INFORMATIVO ENGENHARIA

Ref: Atualização em Turbos

MML - Turbocompressor

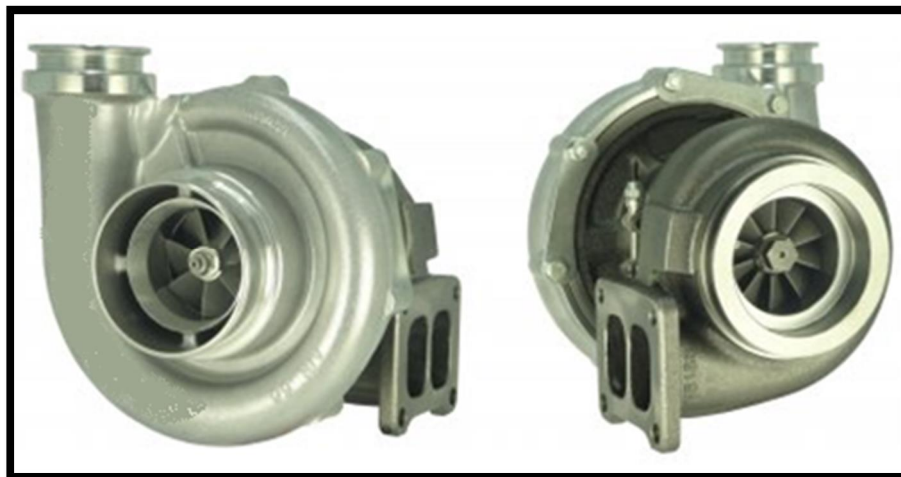
1. Alterado configuração da Peça;
2. Alterado dimensional e perfil das palhetas;
3. Adicionado supressor de ruído;
4. Montagem da carcaça compressora com abraçadeira.
